Sujet : [INTERNET] Projet extension J.J.A. plateforme logistique à Flixecourt

Objet : phase 2 du permis de construire JJA, ZAC des Hauts Plateaux, 80690 Mouflers.

Nous voudrions manifester notre opposition au projet de cette phase 2 pour les raisons suivantes :

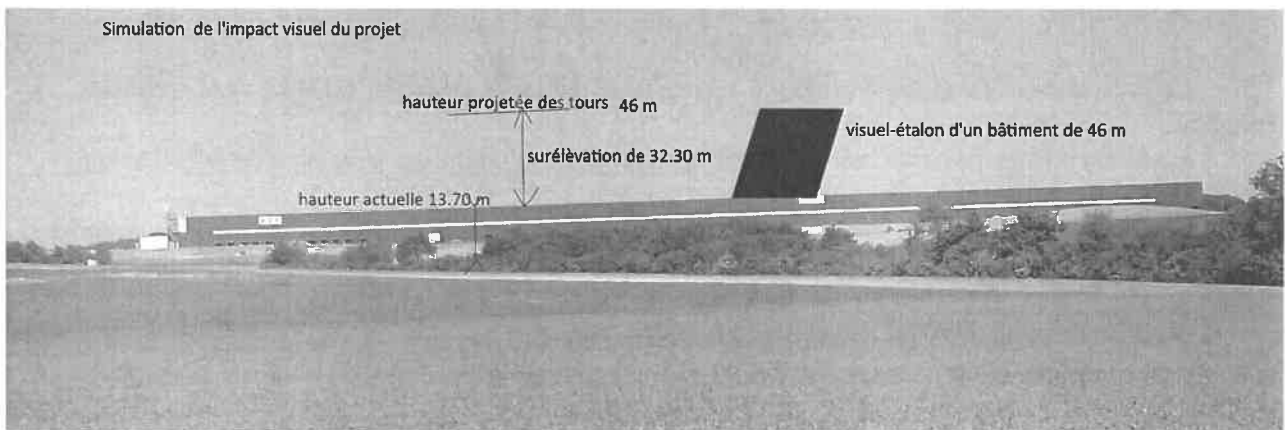
Et bien, il a échoué dans sa mission , (voir photo 1 en fin de ce document) et , sous forme de boutade , aucun rideau végétal de 46 m n'existera dans l'environnement futur , sauf peut être des rideaux d'éoliennes quand elles atteindront 124,50 m (cf : projet du mât de mesure de vents KALLISTA ENERGIE à Ville Le Marcelet.....)

P.S. Cette photo n'a pas pour objet de représenter les futures installations, mais simplement de traduire les proportions respectives des volumes actuels et ceux projetés
